CONCOURS POUR L'ÉTUDE D'UNE CITÉ-JARDIN A LA CHAUX-DE-FONDS

Concours pour l'étude d'une Cité-Jardin, à La Chaux-de-Fonds.

Sur le désir qui nous en a été exprimé par quelques lecteurs, nous publions, ci-dessous, les passages du rapport du jury relatifs aux deux derniers projets primés et nous en reproduisons les principales planches d'après des photographies qui nous ont été obligeamment communiquées par M. l'Ingénieur communal de La Chaux-de-Fonds.

Plan de situation.

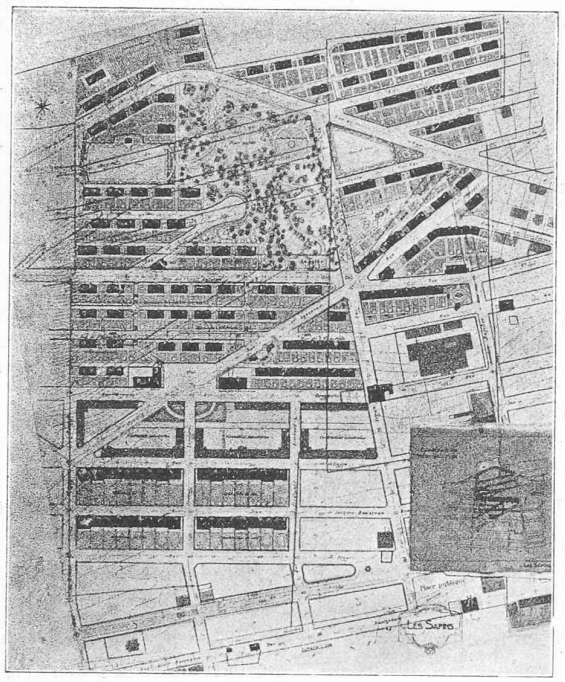
Les sapins (VIe prix). — L'idée de prolonger la rue du Succès et de la faire passer au nord du terrain communal est juste, car tout en évitant le bois, on obtient une voie de communication principale avec pente admissible. Il en est de même pour la rue Agassiz. Ce qui est moins heureux, c'est le grand rebroussement à l'ouest de la forêt ; l'exécution de cette section de chaussée serait difficile et fort coûteuse, vu les grands murs et les mouvements considérables des terres. La rue Cernil Antoine fait en outre disparaître une partie du bois, c'est dommage. Enfin, malgré toutes ces rues, plusieurs immeubles ne sont pas desservis d'une manière convenable.

L'utilisation du terrain laisse aussi à désirer, il ne paraît pas très logique de réserver aux places de jeux deux emplacements aussi bien exposés et aussi propices à la construction que les deux petits plateaux à l'est et à l'ouest du « Bois

noir ». Enfin l'orientation de quelques massifs n'est pas heureuse, et l'ensemble de la cité est bien régulier et bien monotone pour une cité-jardin.

Types de maisons.

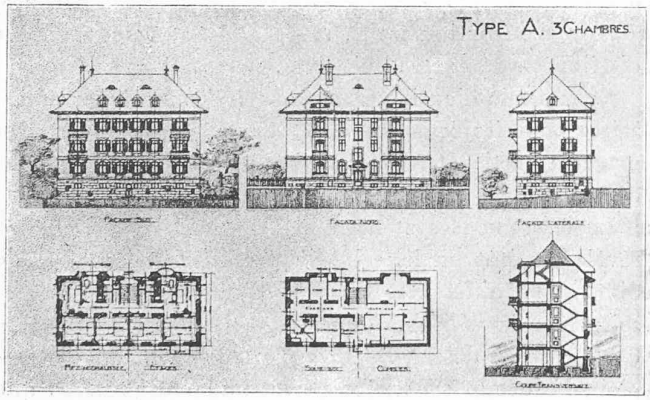
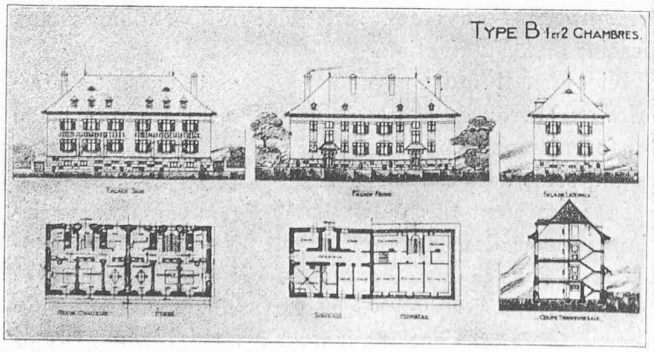
Le jury critique les trop nombreux décrochements dans les plans des maisons ; il aurait été bien préférable de donner un peu plus de profondeur, ce qui aurait augmenté la surface de maintes pièces de dimensions insuffisantes. — Dans le type *B*, les corridors sont sombres. La proposition d'éclairer cuisine et W.-C. par une même fenêtre jumelle n'est pas recommandable. La ventilation et l'évacuation des fumées de la buanderie sont défectueuses.

Il est de toute nécessité que les loggia puissent être fermées en hiver par de bonnes fenêtres. La question de l'évacuation des ordures ménagères par des canaux intérieurs mérite une étude très sérieuse ; car si ce mode d'élimination des déchets présente quelques avantages, il a aussi de gros inconvénients ; il est en particulier indispensable que chaque ménage ait son canal débouchant à l'extérieur et non dans la cuisine. Pour le présent projet qui ne prévoit que des maisons de 2 étages sur rez-de-chaussée, cette installation spéciale ne se justifie pas.

Façades d'un réel intérêt.

Ve prix : projet « Aero », de M. *Jean Crivelli*, architecte, à La Chaux-de-Fonds.

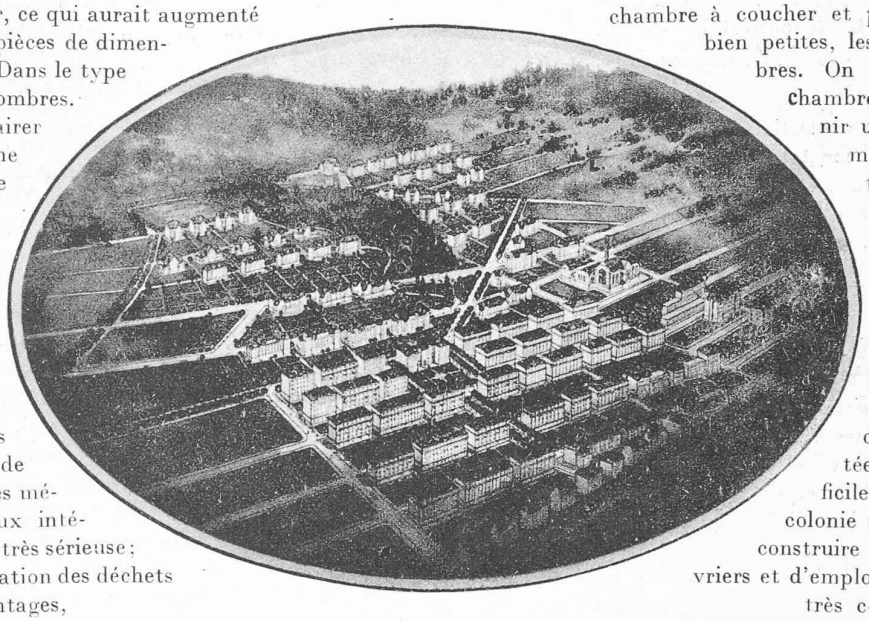
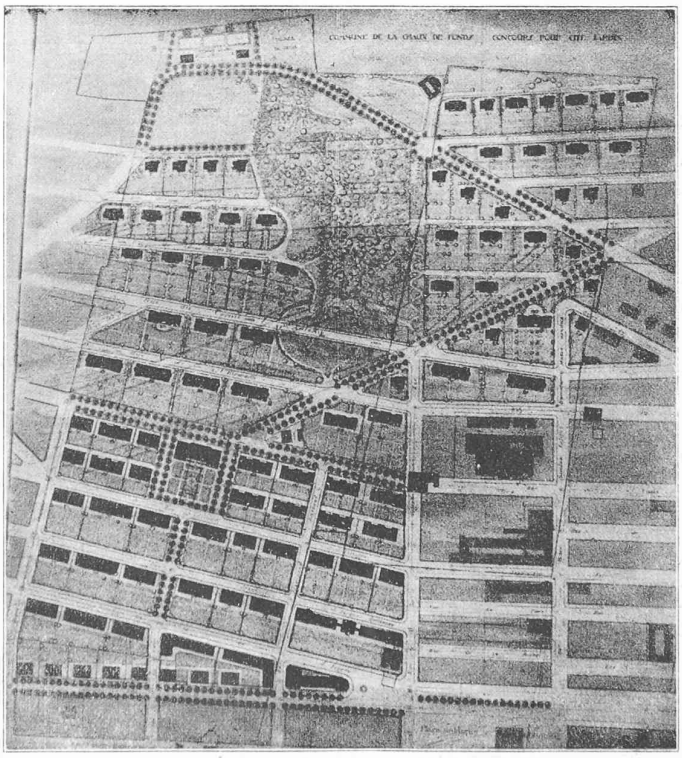
Aéro (Ve prix). — Peu de modifications importantes sont proposées au plan d'alignement sanctionné : ce qui est une erreur. La rue du Succès est maintenue jusqu'à la rue Tête de Rang, la rue Cernil Antoine est prévue avec une pente de 7,8 %, mais ce qui manque ce sont les voies d'accès pour les quartiers nord-ouest. On ne peut y parvenir qu'en empruntant des terrains privés et sur lesquels les rues ne pourraient pas être créées aussi rapidement que la cité-jardin. L'utilisation du terrain laisse à désirer. Pourquoi disposer des parcelles au sud de la rue Breguet pour une cité de maisons locatives lorsque le programme réserve ces emplacements pour des terrains industriels ? Les plans des types d'immeubles qui n'ont pas trop de décrochements sont satisfaisants, cependant mainte chambre à coucher et plusieurs cuisines sont bien petites, les vestibules sont sombres. On a sacrifié parfois la chambre à coucher pour obtenir une plus grande salle à manger, ce qui est regrettable. — Les façades et surtout les toitures sont bien tourmentées. Que de noues, de ferblanterie qui ne conviennent pas au climat de La Chaux-de-Fonds. La jolie petite maison du type D a été goûtée, mais trouverait difficilement sa place dans la colonie que l'on se propose de construire pour des familles d'ouvriers et d'employés. — Ce projet a été très consciencieusement étudié et rendu avec beaucoup de soin, mais n'a pas le caractère d'une cité-jardin. On se trouve plutôt en présence d'une cité de villas pour la partie supérieure et d'une cité industrielle pour les quartiers inférieurs. Cette impression se confirme lorsque l'on constate que l'auteur de « Aéro » propose 365 logements pour 67 maisons seulement.
